Referitor la cererea de aviz de amplasament, înregistrată cu nr. 60101836365 / 29.11.2018, pentru obiectivul AMPLASARE PANOU PUBLICITAR IN SISTEM PROVIZORIU SI DEMONTABIL de la adresa judet CLUJ, oras CLUJ-NAPOCA, str. OBSERVATORULUI, nr. 107, bl.O2.

AVIZ DE AMPLASAMENT FAVORABIL Nr. 60101836365 / 03.01.2019

PLAN DE SITUATIE

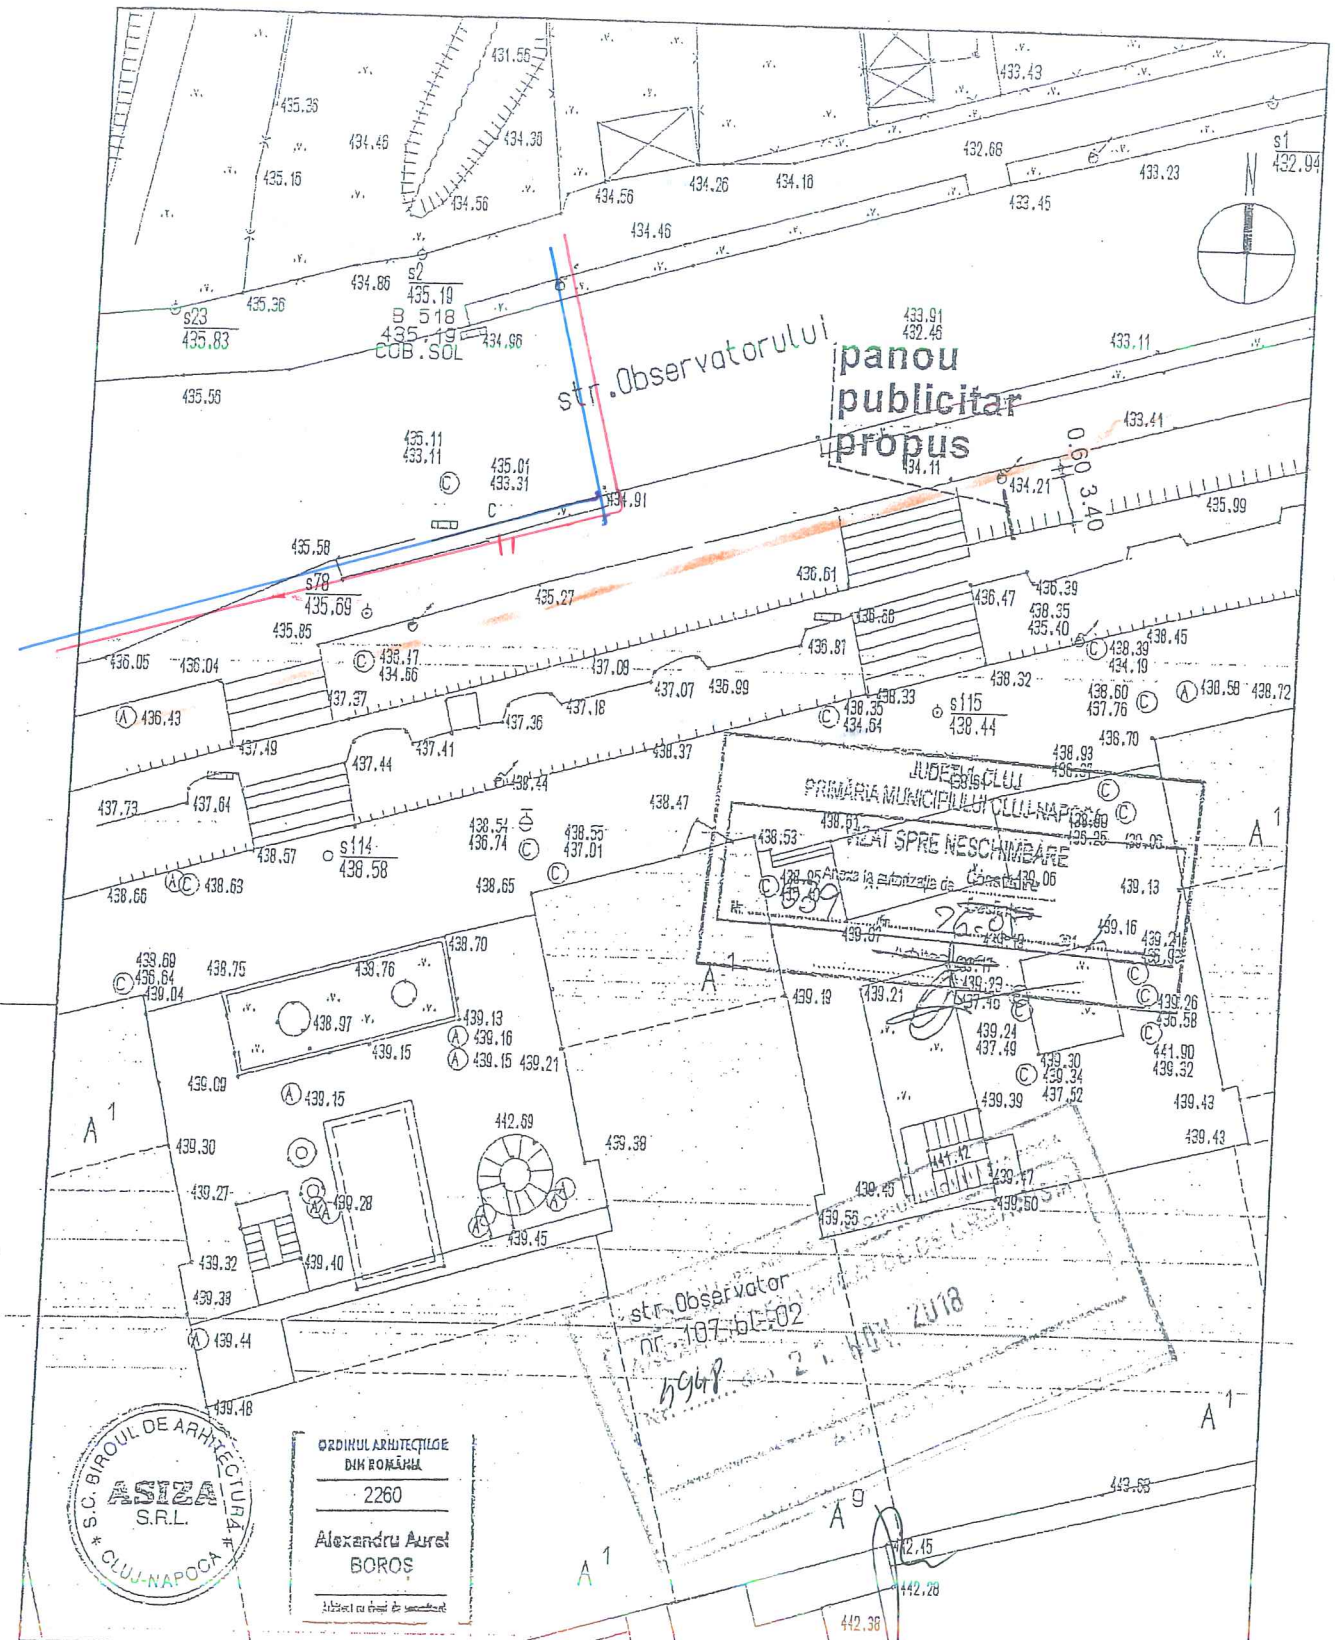
- Instalațiile de distribuție aparținând Sucursala de Distribuție a Energiei Electrice Cluj Napoca au fost trasate orientativ pe planul de situație anexat.

- În zonă **nu există** instalații electrice ce nu aparțin SDEE TN - Sucursala de Distribuție a Energiei Electrice Cluj Napoca.
- Săpăturile în zona traseelor de cabluri se vor face numai manual, cu asistență tehnică din partea SDEE TN - Sucursala de Distribuție a Energiei Electrice Cluj Napoca.

Se vor respecta distanțele minime fata de L.E.A. 0,4 KV I.P., conform P.E. 106/2003; in caz contrar se impune reglementarea (dupa caz, devierea) L.E.A. 0,4 KV, cu o firma atestata A.N.R.E. pe cheltuiala solicitantului, pe baza de proiect avizat de S.D.E.E. Cluj, in vederea respectarii acestor distante.
